Raport z odbioru budynku mieszkalnego jednorodzinnego

Firma: Dobry Inżynier sp. z o.o.
Wykonał: mgr inż. Dominik Lipka, upr. bud. nr WAM/0072/WBKb/19, POM/0288/WOS/21
Telefon: 58 558 81 84
Email: biuro@dobry-inzynier.pl
Data wykonania: 07/01/2025

Lokalizacja: Przykładowa 2
Data wykonania: 07/01/2025

Korytarz

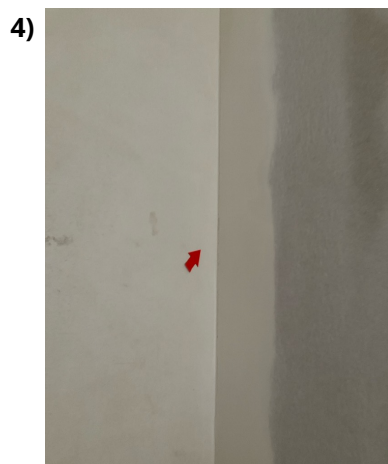
Drzwi do regulacji - nie dolegają do uszczelki

Pokój 1

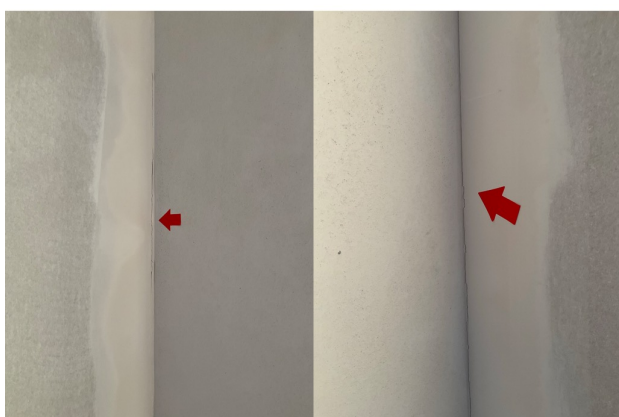
Zarysowania między G-K a tynkiem - ściany i sufit

Pokój 3

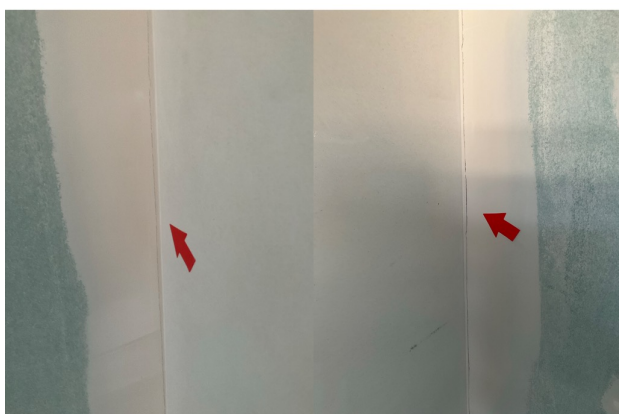
Zarysowania między G-K a tynkiem - ściany i sufit
